Sinadoc 8720/2022

Oggetto: SUAP 1232/2021 - **Comune di Carpi - Procedimento Unico, ai sensi dell'art.53 della LR 24/2017 e s.m.i.**, per l'approvazione del progetto PARCO SANTA CROCE
Richiedente: FONDAZIONE DELLA CASSA DI RISPARMIO DI CARPI
PARERE TECNICO AMBIENTALE DEFINITIVO

OGGETTO DEL PROCEDIMENTO UNICO (art. 53 della LR 24/2017)

Estratto cartografico tav. PS2

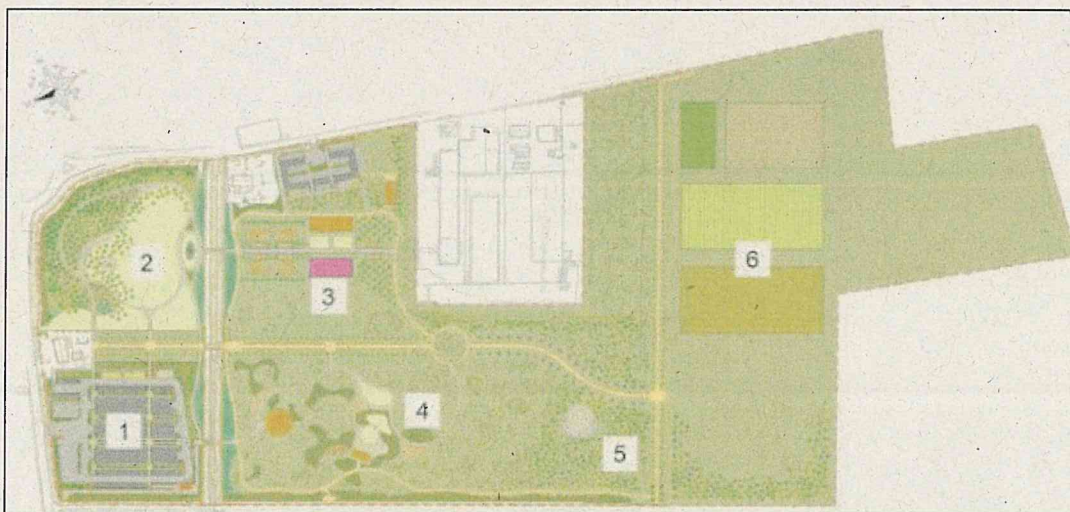
Si riporta di seguito un estratto cartografico della proposta di variante urbanistica (tav. PS2) allo scopo di identificare l'area parco e il relativo contesto urbanistico circostante. Come si evince dalla cartografia, l'unitarietà e la continuità dell'area sono ostacolate da due "inclusioni": il canale irriguo (appartenente al Demanio ma gestito dal

Consorzio di Bonifica dell'Emilia Centrale) e la relativa fascia di rispetto larghezza di 20 m circa; la zona produttiva della superficie di 28.300 mq circa, con accesso diretto da via Mulini, all'interno della quale si trovano fabbricati di vecchia costruzione occupati da attività eterogenee, tra le quali una di fonderia di leghe alluminio.
